事業者の対応（新橋田村町地区市街地再開発計画）

○建築物のデザイン協議事項（新橋田村町地区市街地再開発計画）

【図 - 2】 歴史性を継承する外構デザインと快適で潤いのある歩行者空間の検討

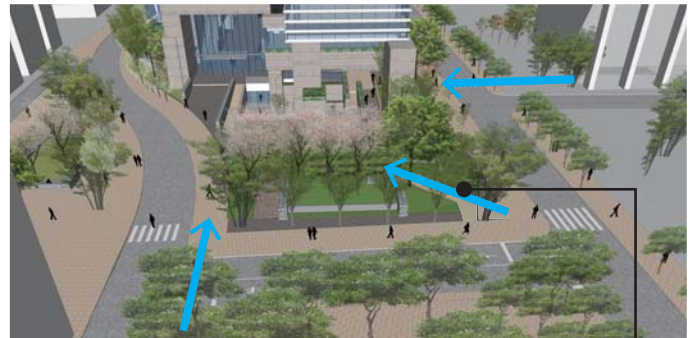
計画部会の意見を踏まえた都の見解	事業者側の対応
<p>以下の、遠景～中景に関わる事柄についてご対応をお願いします。</p> <p>1 日比谷公園側からの群としての見え方等、各方面からの見え方を整理し、部材の特性も考慮の上、より周辺と調和したデザイン・色彩となるよう、夜景も含め、検討されたい。</p> <p>2 本計画地は、旧江戸城外濠に位置することから、将来的な周辺との連携も見据え、その歴史性を継承する外構デザインを検討されたい。</p>	<p>○日比谷公園側の北立面について、フラットな壁状の外観でしたが、今回、カラーPC小庇を各階に設けることで、建物全体として水平基調の外観として統一化を図りながら、凹凸のある風格のある外観としました。 →【図-1】</p> <p>○建物東側ボリュームの外装について、カラーPC板の庇形状をL型から厚みのあるコ型にすることで、西新橋・内幸町エリアのビル群像を形成するという景観形成コンセプトをより強固にしました。 →【図-1】</p> <p>○夜景について、最頂部のルーバー部分をライトアップすることで、より威厳ある夜間景観を形成する計画としました。</p> <p>○お濠跡地としての記憶を継承するために、石垣をモチーフとした外構デザインとし、歴史性を感じられるランドスケープとします。 →【図-2】</p> <p>○低層部の外観については、お濠のイメージに則し、周辺の建物と調和するデザインをご指示頂いており、それを踏まえて、低層を大判のPC版で構成し、凹凸を表現したお濠に近い構成としました。</p>

4 飯野ビル側から計画地の西側広場及びピロティを介して貫通通路へ至る動線や、南側新設区道沿いについて、快適で潤いのある歩行者空間が形成されるよう、空間構成を検討されたい。

○南側新設道路について、特に駐車場周りにおいて緑化部分を増やし、できる限り緑が連続するよう計画しました。また店舗テラスやベンチ等を適宜配置し、快適な潤いある歩行空間となるよう計画しました。

石垣をモチーフとした外構デザインとし、お濠跡地としての記憶の継承に配慮

南側道路について、緑化部分を増やし緑が連続するよう配慮
店舗テラスやベンチ等を配置し、快適な潤いある歩行空間を創出

【図 - 4】 東側広場や提供緑地に至る動線計画の整理と公共性の高い歩行者空間の検討

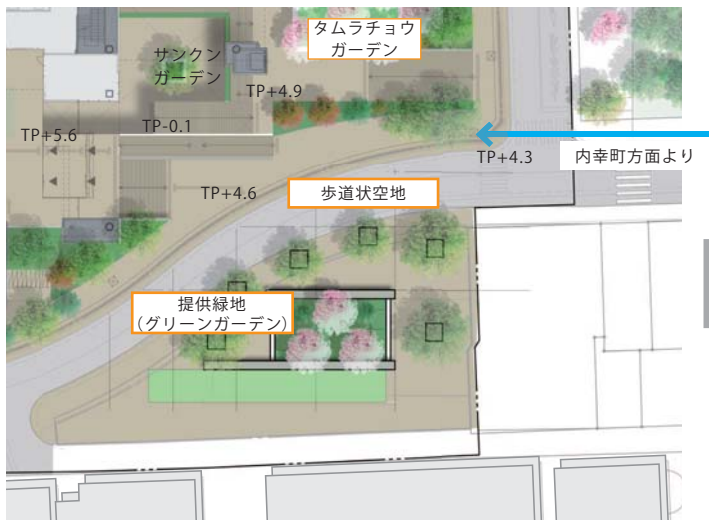
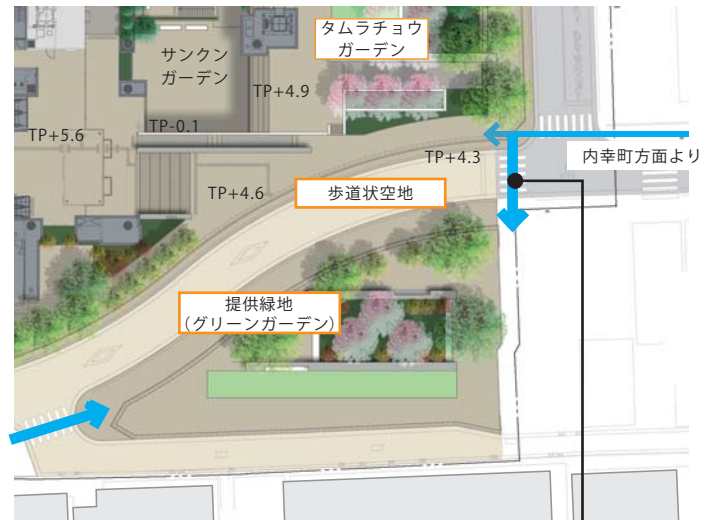
3 東側広場や提供緑地について、各方面からの動線計画を整理し、将来的な周辺との連携も見据え、他の街区の広場等と一体となって、人々の交流や賑わい形成等が図られる公共性の高い空間となるよう、マネジメントも含め、検討されたい。

○提供緑地について、東西横断歩道から、また南側の狹隘道路側は歩行者空間を広く確保し、周囲から容易にアクセスできる計画としています。

提供緑地は、東西横断歩道により容易にアクセスできる計画とし、南側の狭隘道路側は歩行者空間を広く確保し人々の交流や賑わいを創出
